INA Servis Bülteni

531 0535 20 ve 531 0819 10 Gergi Rulmanları

Karıştırılma Riski

Şekil 1: 531 0535 20 – Eski tasarım (sol), yeni tasarım (sağ)

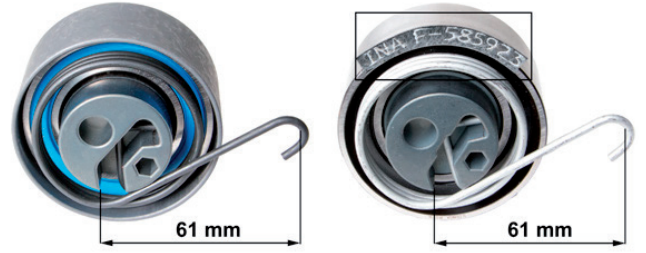
531 0535 20 ve 531 0819 10 gergi rulmanları yeni tasarımlar ile değiştirilmiştir. Ancak parça numaraları aynıdır. Yapılan değişiklikler ile iki tipin birbirinden ayrılması daha kolay hale gelmiştir.

En belirgin ayırt edici özellik, parça üzerine basılan ürün numarası ve yay çeliğinin rengidir (Şekil 1 ve 2).

Yeni tasarımlarda ayrıca kılavuz makarası taşlanmış bir yüzeye sahiptir ve kullanılan yay çeliği korozyona dayanıklıdır.
